**Modulo per la presentazione delle osservazioni per i piani/programmi/progetti sottoposti a procedimenti di valutazione ambientale di competenza statale**

**ID: Codice procedura (ID\_VIP/ID\_MATTM):10844**

**Impianto per la produzione di energia elettrica da fonte eolica, costituito da 6 aerogeneratori della potenza complessiva di 37,2 MW, un sistema di accumulo da 25 MW e relative opere connesse in località "Rempillo" nel comune di Pitigliano (GR).**

Immagine n. 5 Intervisibilità degli impianti eolici della provincia di Viterbo anche in quella di Grosseto, in particolare nel pitiglianese.

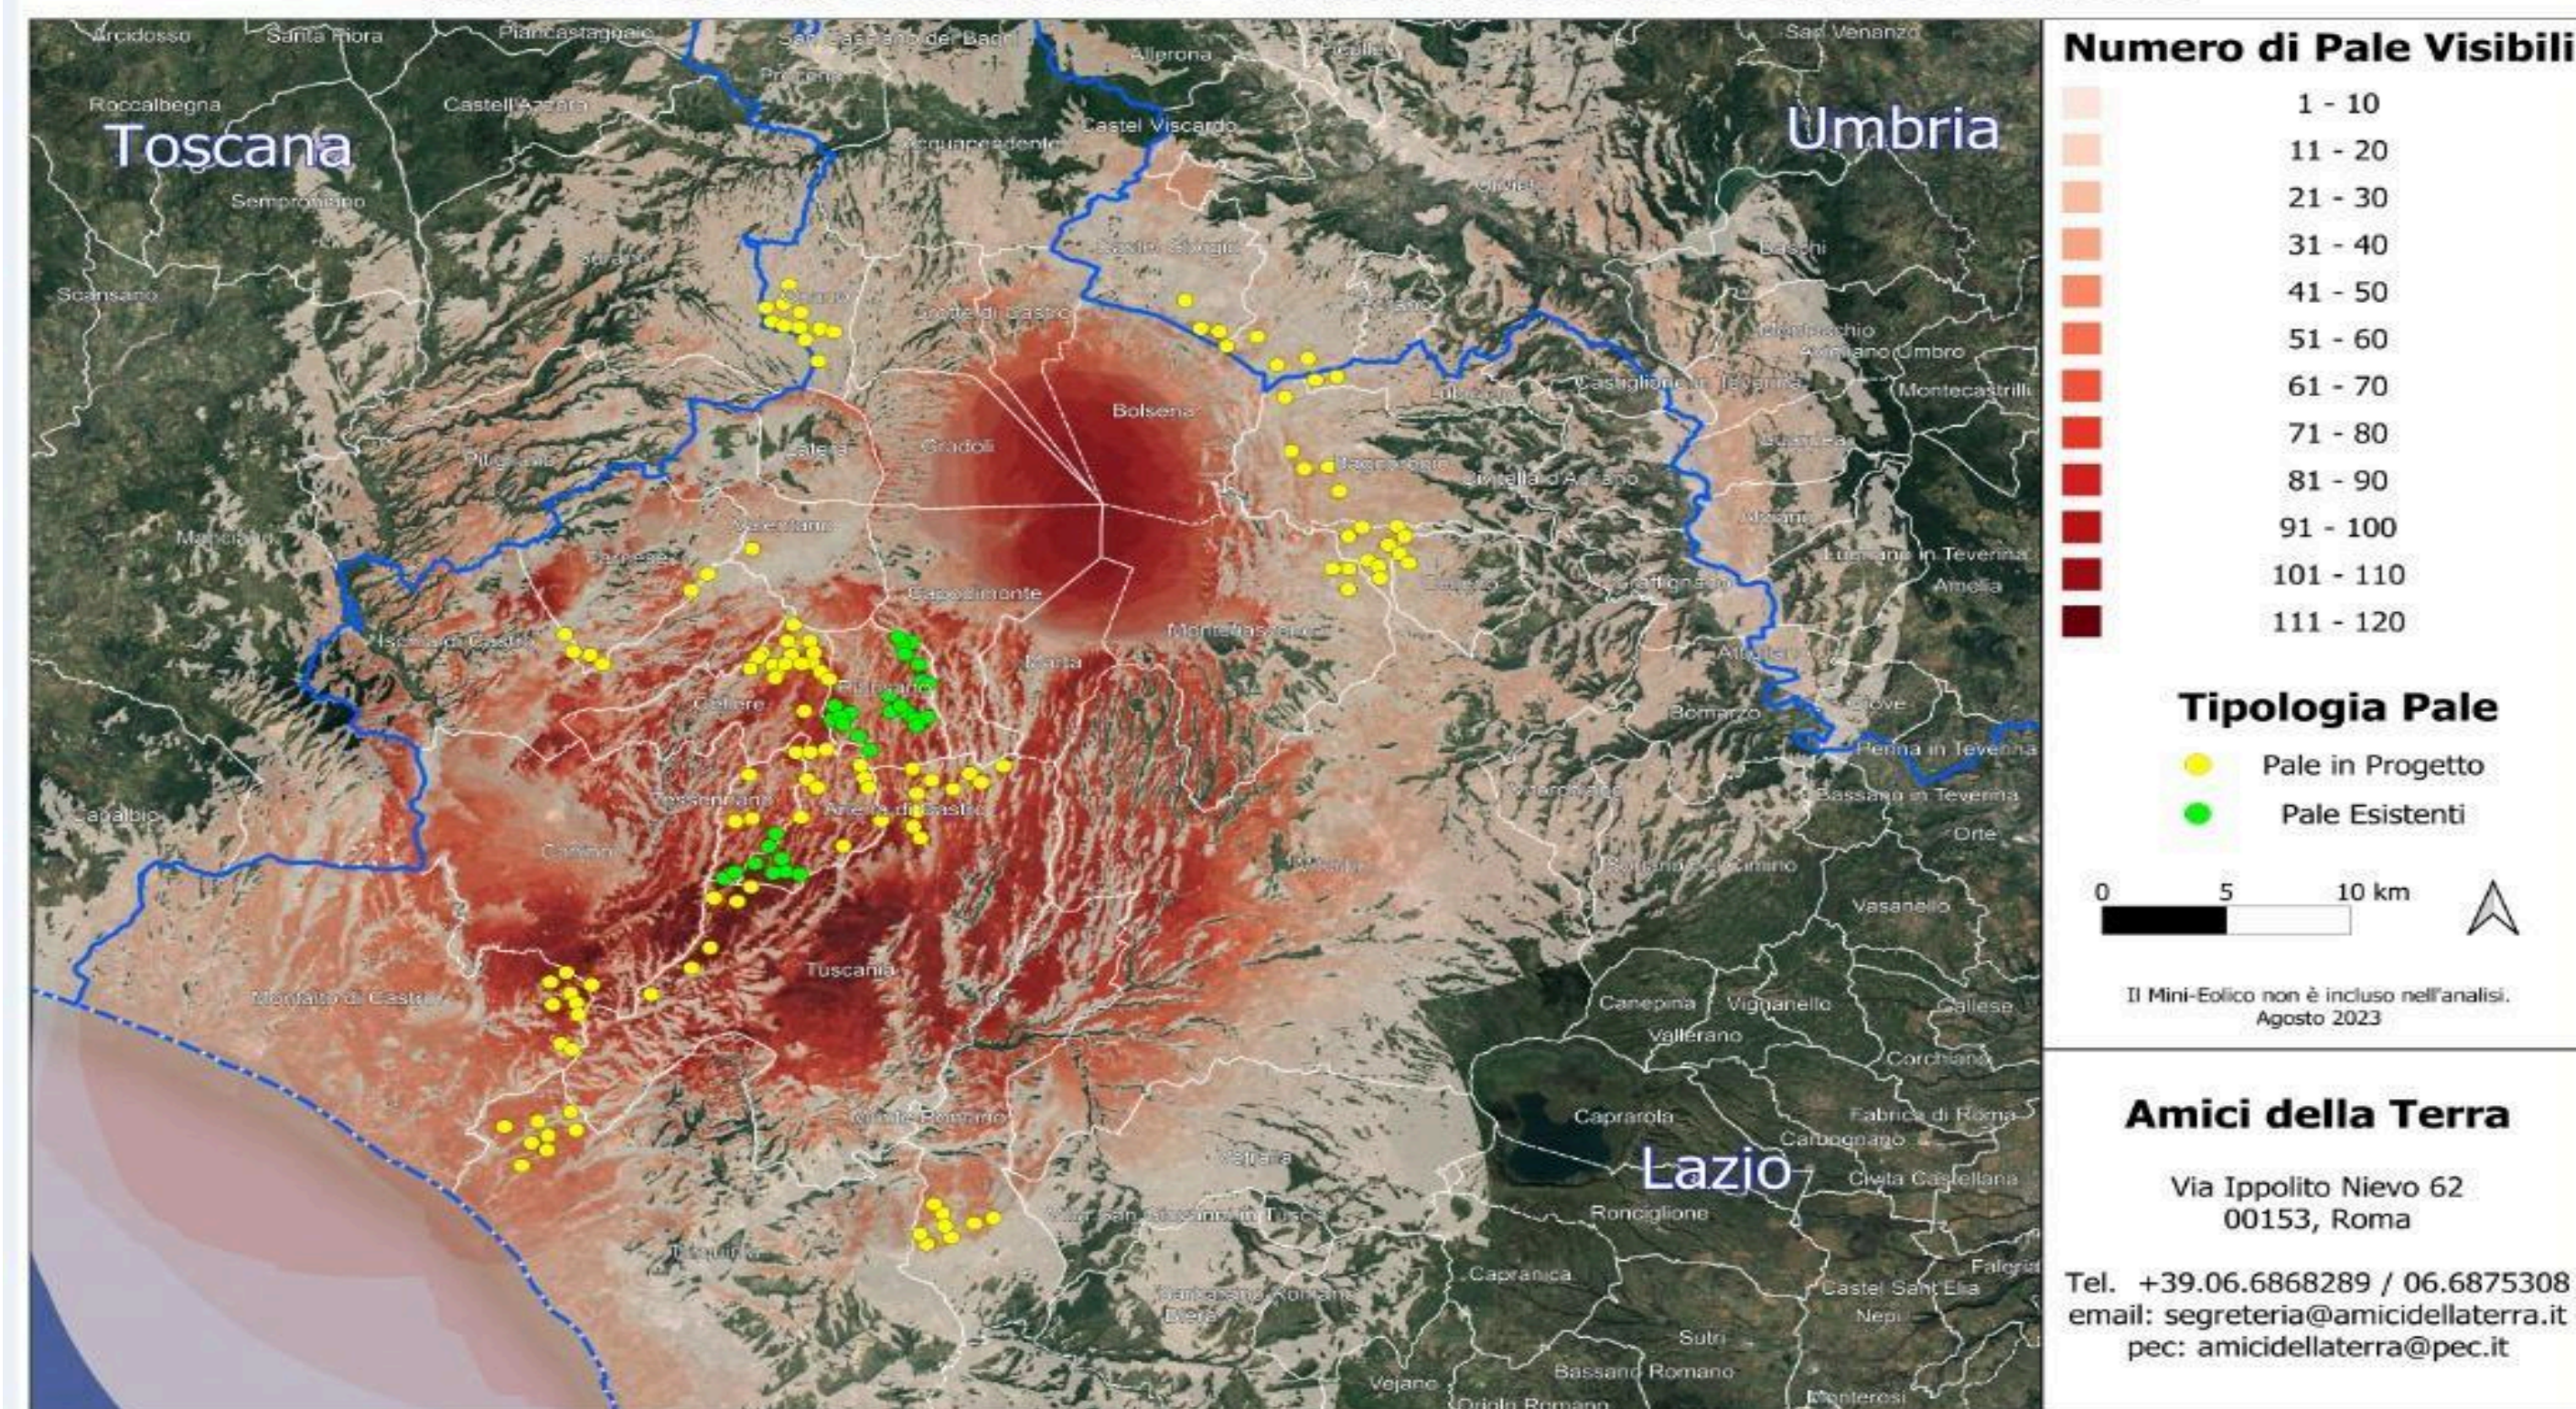
Quindi anche la Regione come Ente deputato dalla normativa nazionale a legiferare sulle aree idonee e non idonee si è espressa riguardo al fatto che abbia assolto ai doveri e alle quote stabilite dal PNIEC e in ambito regionale la provincia di Viterbo è stata quella con il più alto tasso di impianti FER tra tutte e quindi ormai satura ed il cumulo degli impianti FER installati, autorizzati e in progetto rappresenta una elevata criticità per la sostenibilità ambientale di ulteriori eventuali iniziative, L'impianto eolico “ Rempillo” pur essendo “esterno al confine provinciale e regionale ma nelle sue immediate vicinanze ( a soli 100 metri i primi due aerogeneratori) oltre ad impattare sul territorio e sulle economie di tre Comuni del Lazio ( Farnese, Valentano e Latera) si trova nelle fasce di rispetto dei Beni di notevole interesse pubblico come si è evidenziate nelle Osservazioni nn. 1 e 2 e crea anche degli impatti negativi anche sui beni naturalistici come verrà dettagliato nell'Osservazione n. 4. Inoltre andrebbe a sommarsi al già enorme cumulo di impianti eolici e fotovoltaici e geotermici che già creano una elevata criticità ambientale nella provincia di Viterbo e interferiscono anche con il

territorio toscano come si può vedere dalle immagini nn. 4 e 5 dell'Allegato n. 1.
